Fra: **Norconsult AS v/Arne Engen**

RV. 12, GANG- OG SYKKELVEI UTSKARPEN, RANA KOMMUNE 3-PARTSKONTROLL

INNLEDNING

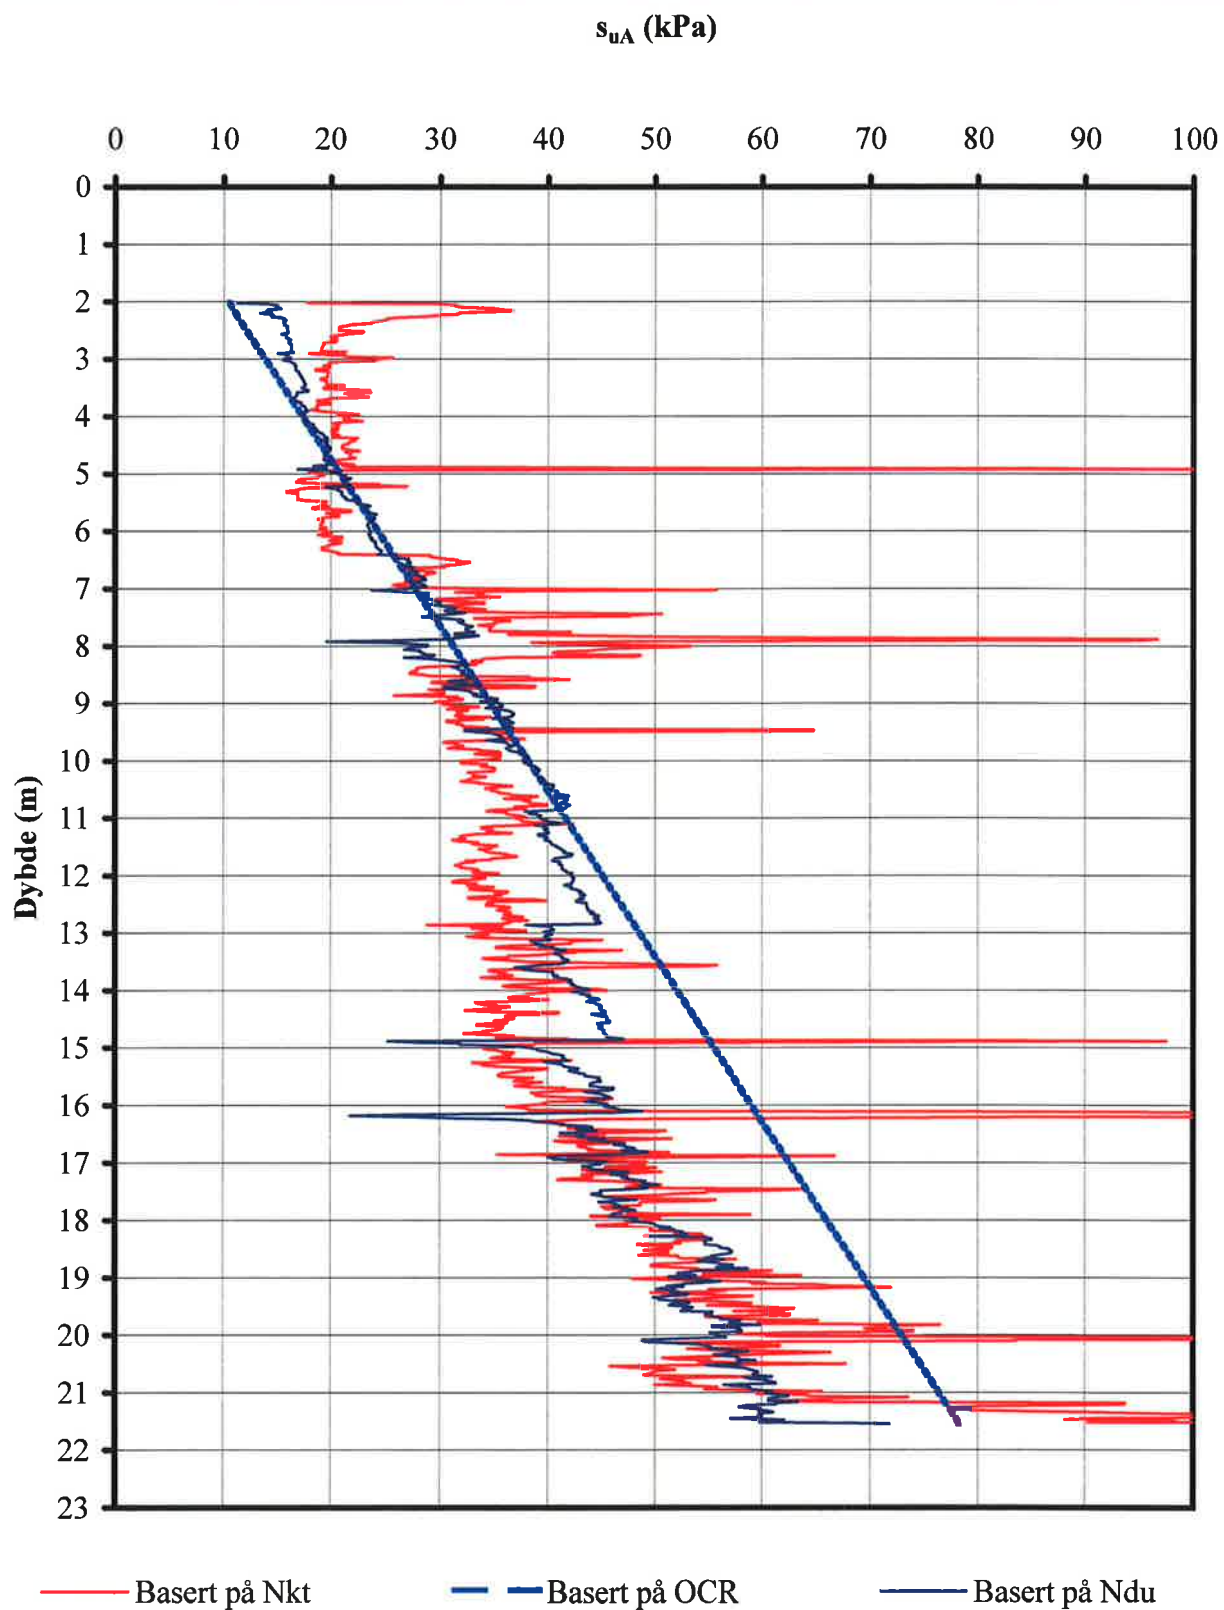
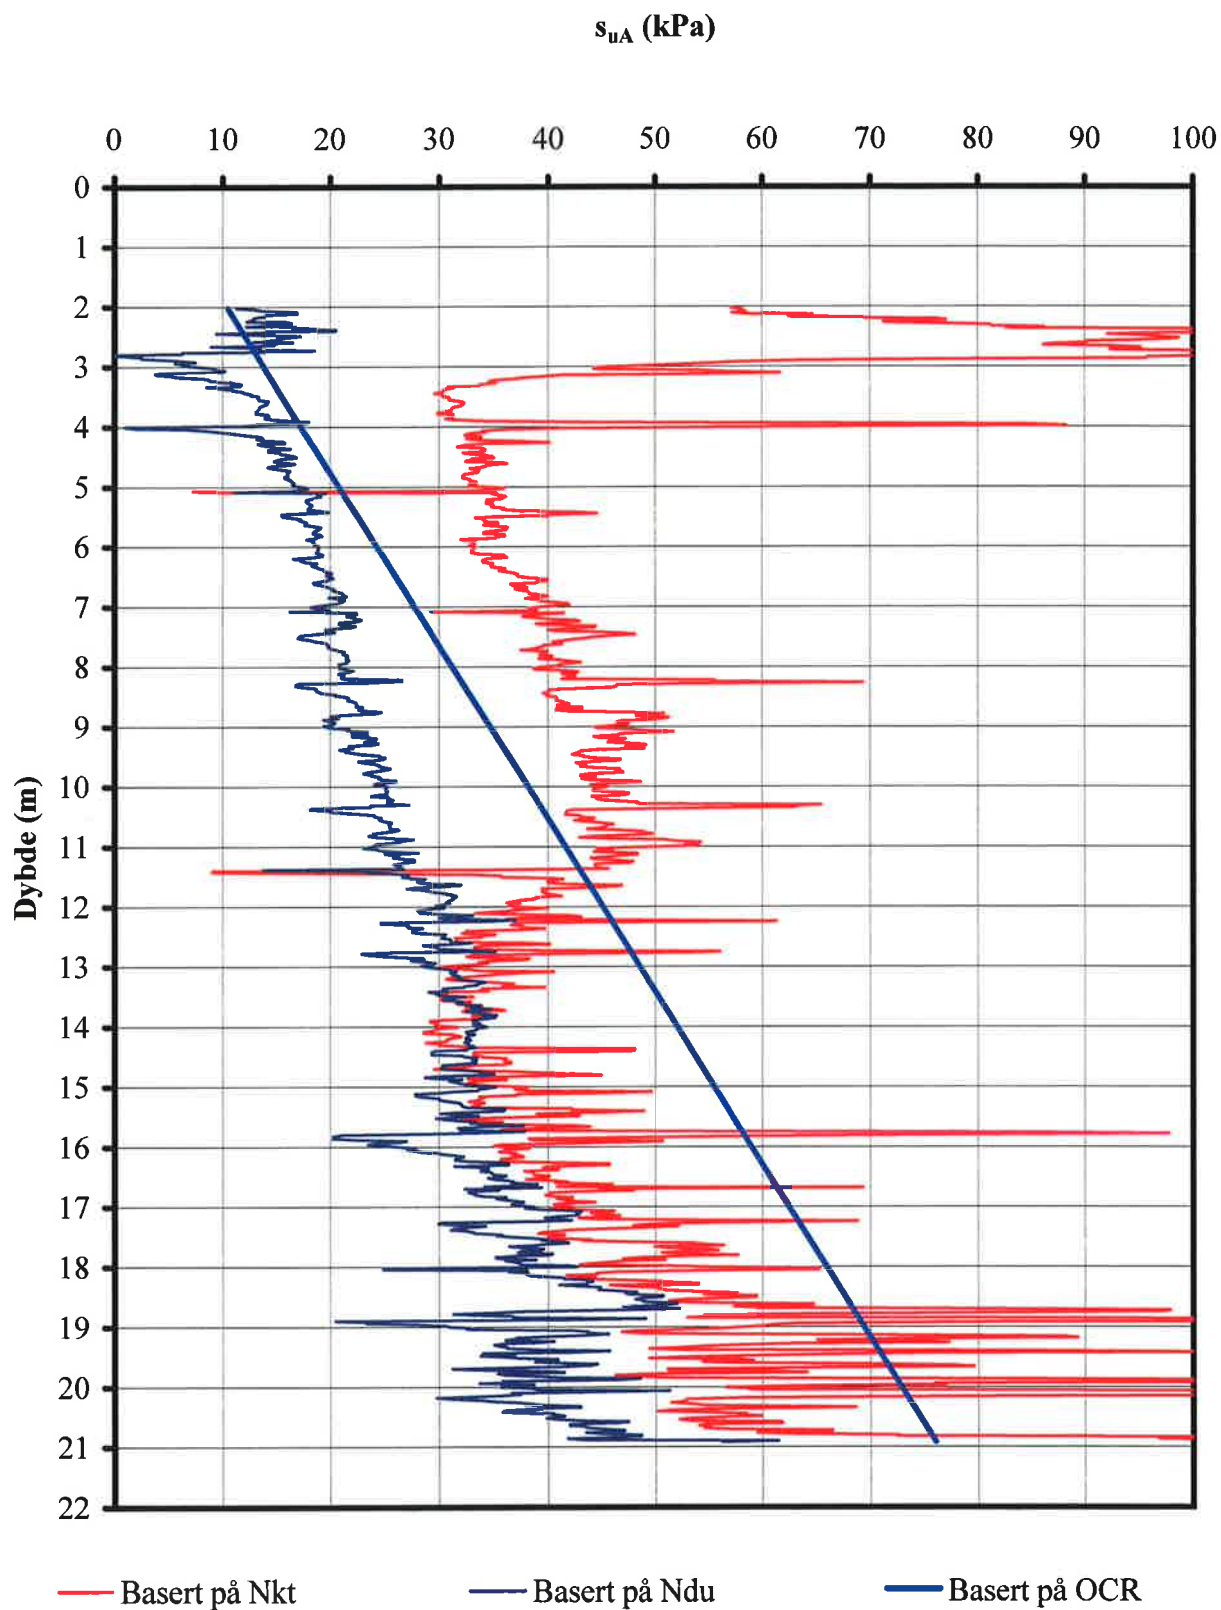
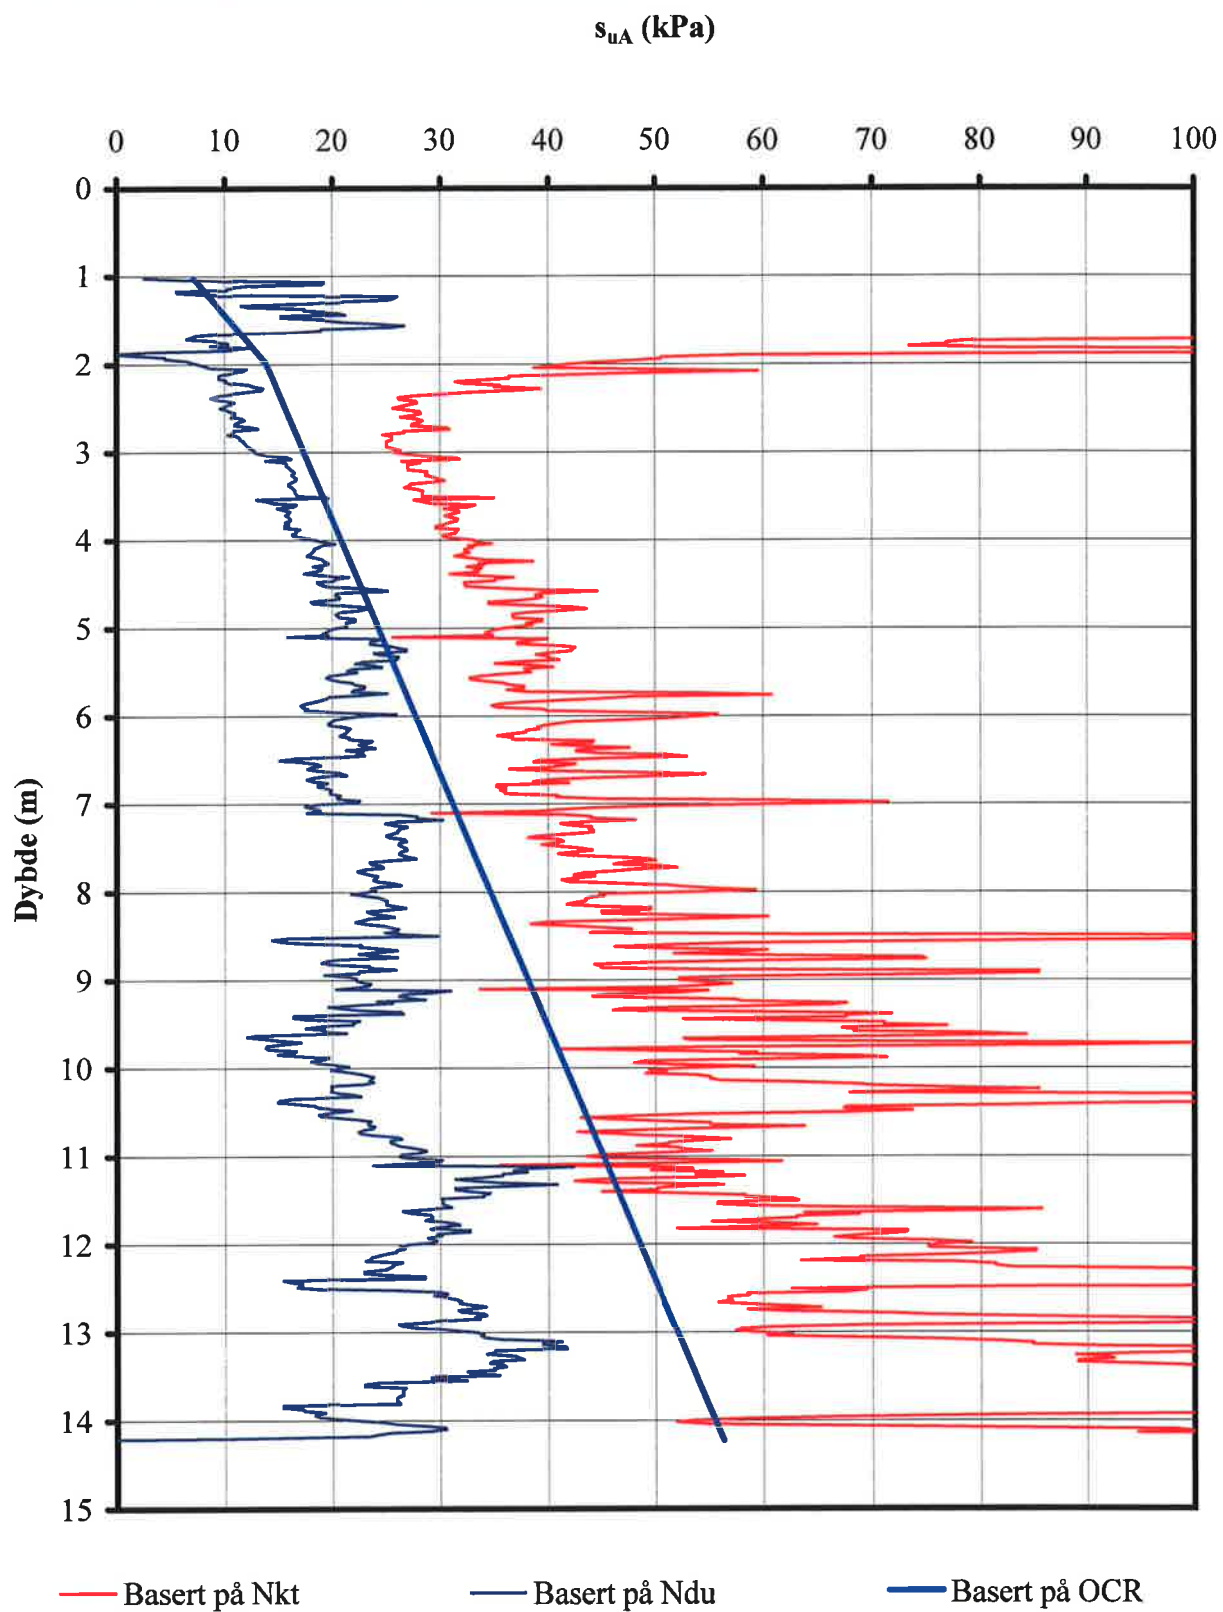
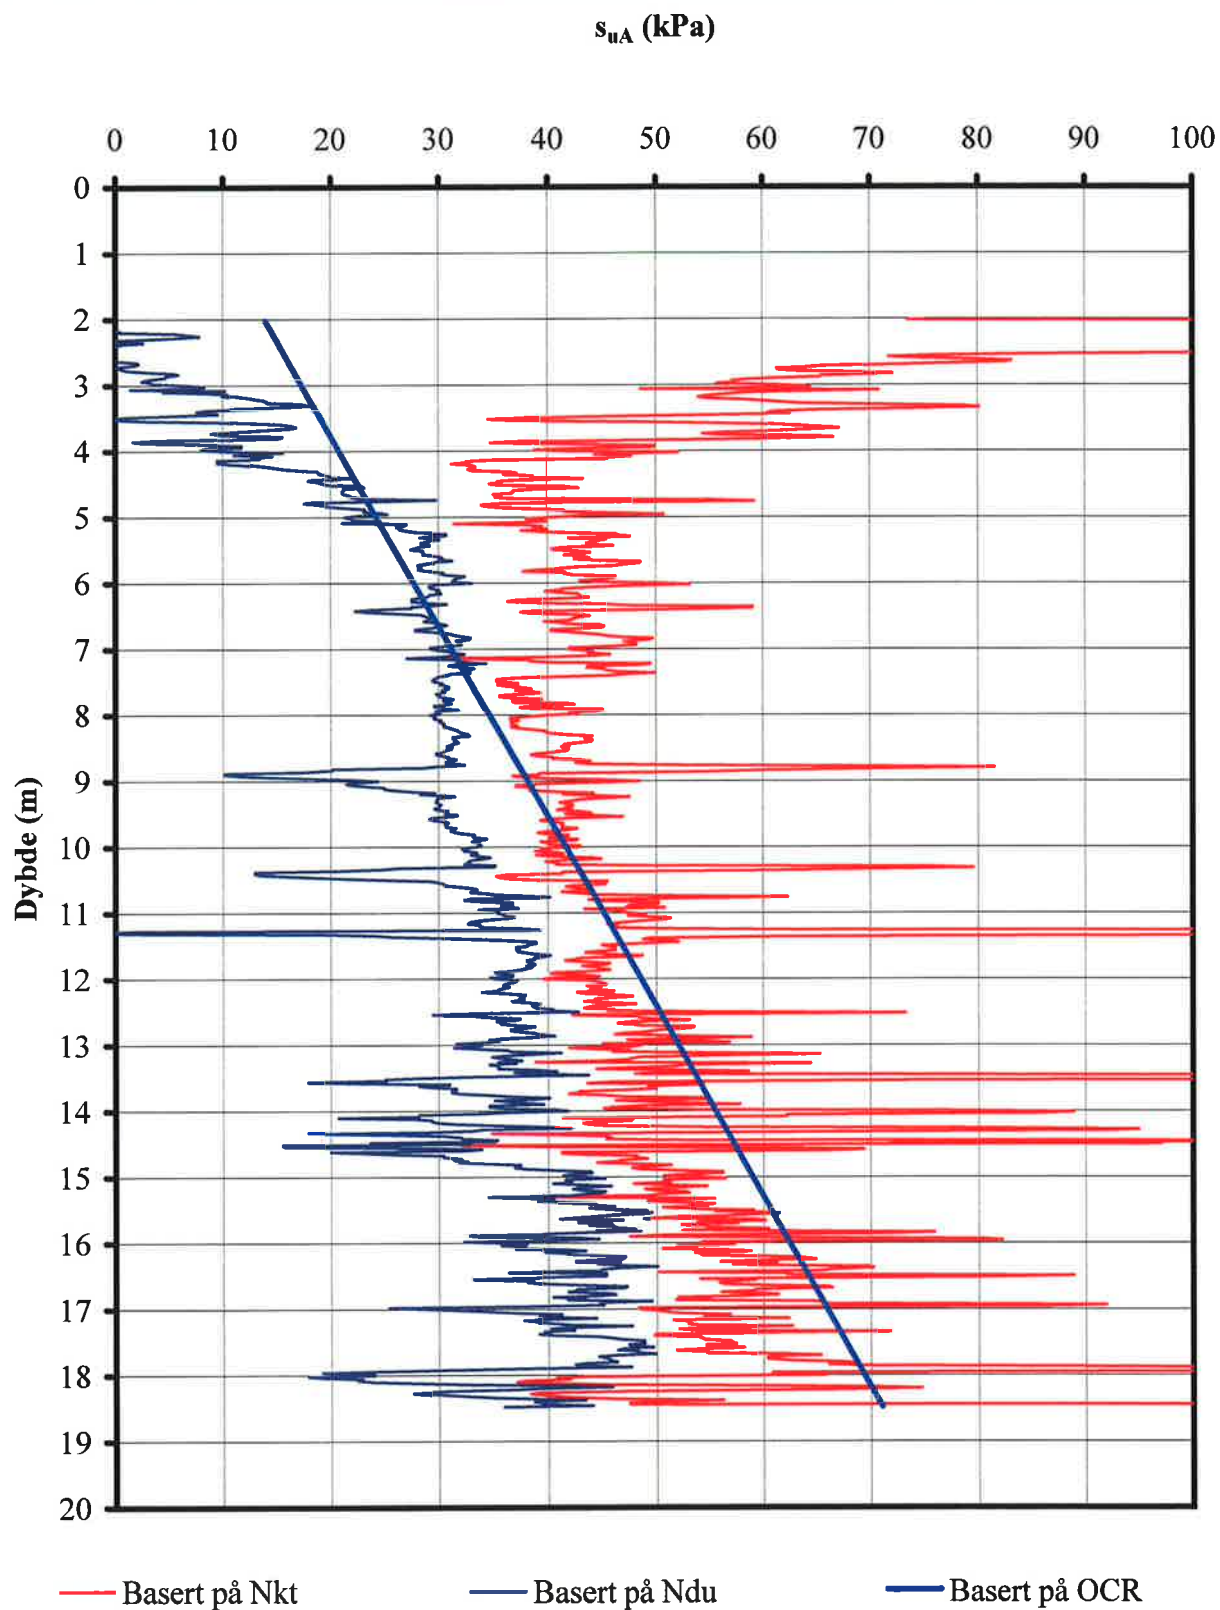
I vedlegg 1-4 har vi tolket disse trykksonderingene på nytt, basert på N_{KT} og N_{Au} forslått av Karlsrud et. al. (2005). Følgende kommentarer kan knyttes til de tolkede styrkene:

- De plottede verdiene er aktiv udrenert skjærstyrke.
- De hakkede kurvene tyder på at leira er til dels meget siltig/sandig. Innholdet av silt/sand ser også ut til å øke i dybden.
- Det er god overensstemmelse mellom tolkningen basert på spissmotstand og på poretrykk for CPTU 2 samt for CPTU 10 under ca. 10 m dybde. For øvrig gir spissmotstand høyere skjærstyrkeverdier enn poretrykk. Dette kan skyldes at siltinnholdet medfører en viss drenering under nedpressingen a CPTU-sonden, og dermed for lave målte poretrykk.
- Kurven som angir "Basert på OCR" er basert på formelen $s_{uA} = 0,3 \cdot p_0' \cdot OCR^{0,65}$, hvor OCR er satt til 1,25 på grunn av "aging". Dette er altså å betrakte som aktiv udrenert skjærstyrke for en normalkonsolidert, aldret leire.

Med SidefriktionsFAKTOR 0,01

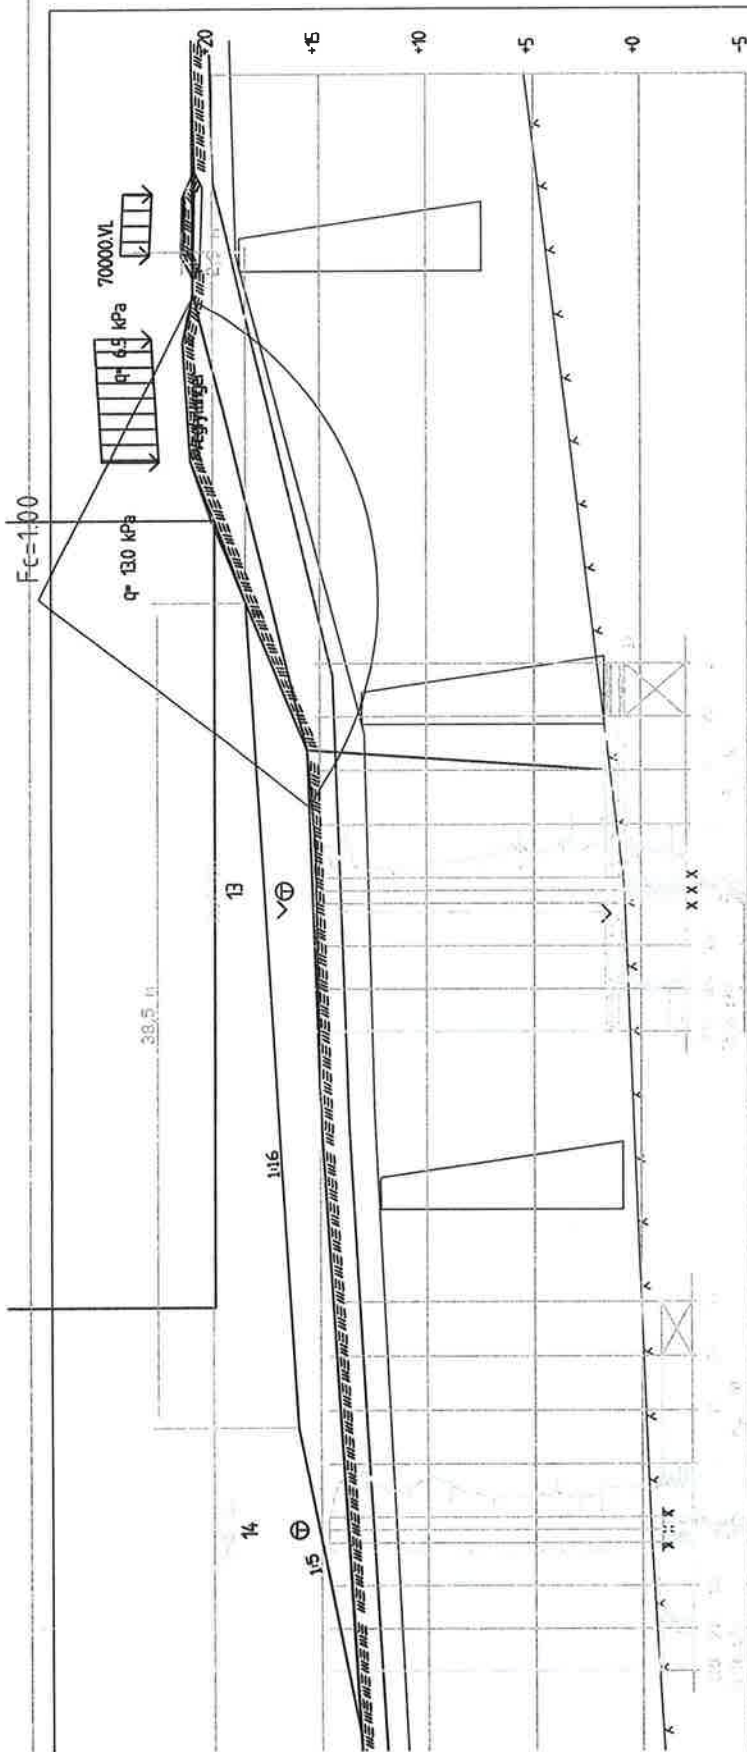
Ved profil 640 får vi en beregnet sikkerhet mot utglidning på 1,00 med sidefriksjonsfaktor og 0,94 uten, dvs. en effekt på 6 %, hhv. figur 5 og 6. Vi mener det for denne glideflaten ikke er riktig å regne med sidefriksjon, siden lengden på glideflaten bare er ca. 20 m, mens dalsøkket er 50-100 m bredt ($B/L \approx 0$).

MED SIDERIKSØNSFAKTOR 0,05

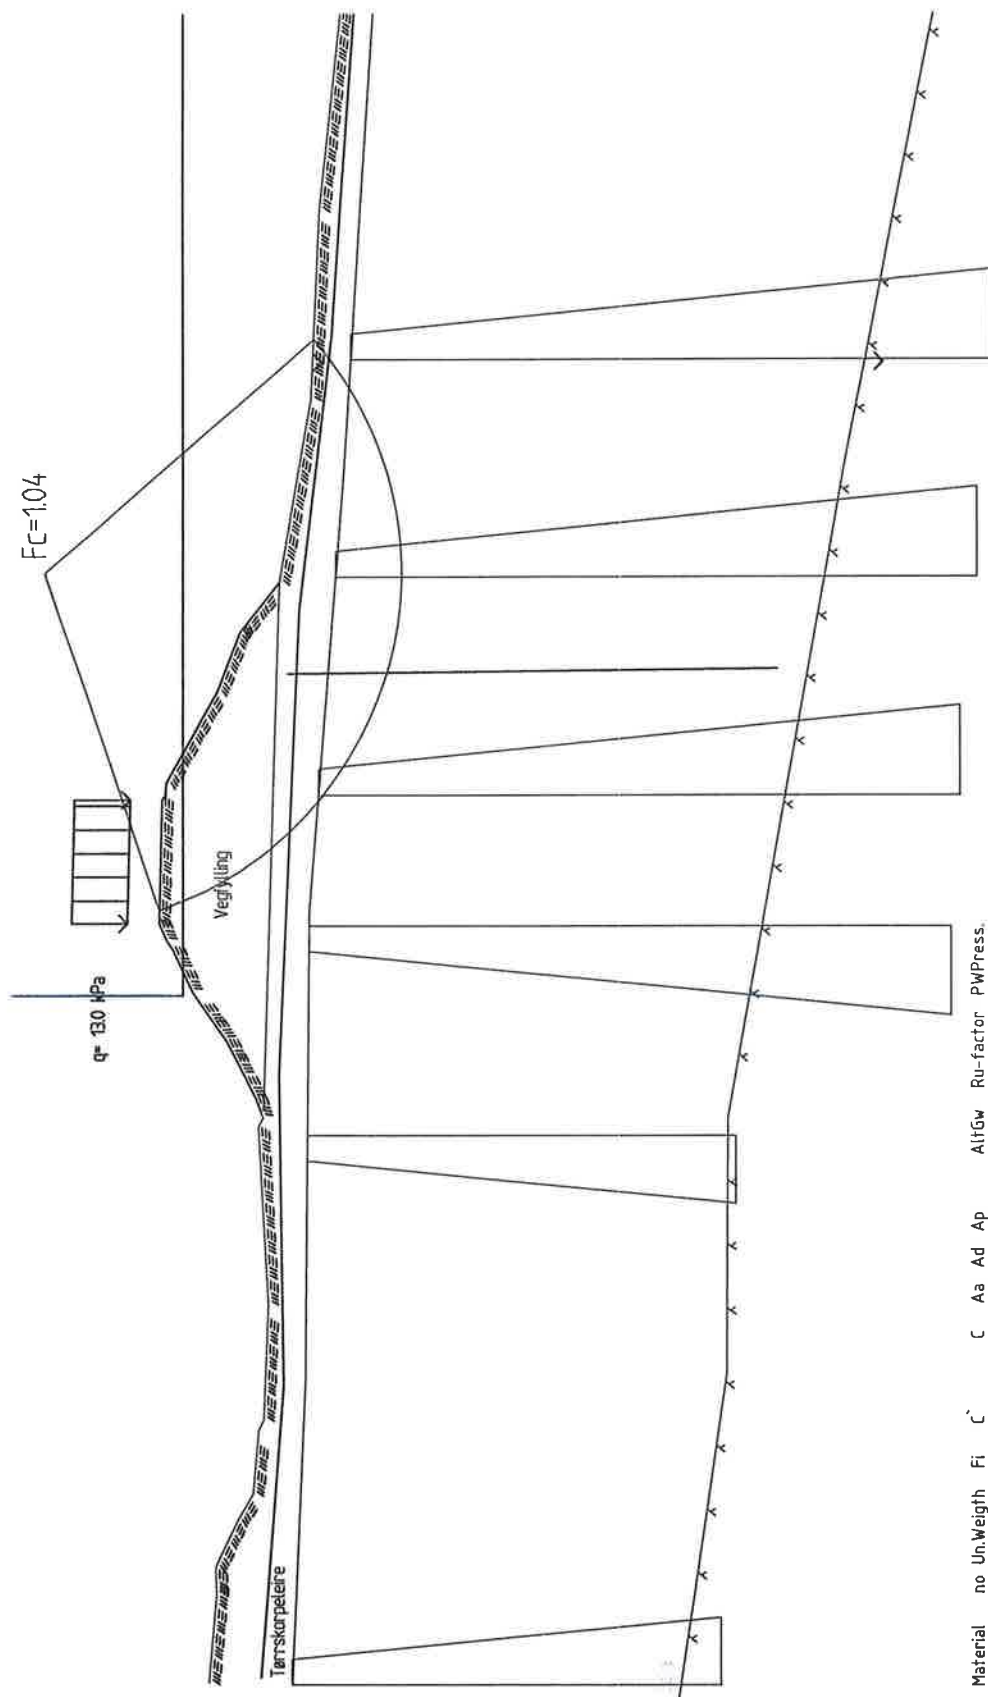
Ved profil 860 får vi en beregnet sikkerhet mot utglidning på 1,04 med sidefriksjonsfaktor og 0,67 uten, dvs. en effekt på hele 55 %, hhv. figur 7 og 8. Vi mener det for denne glideflaten kun er riktig å regne med en effekt av sidefriksjon på 15-20 %, siden lengden på glideflaten bare er 25-30 m, mens dalsøkket er omtrent like bredt ($B/L \approx 1$).
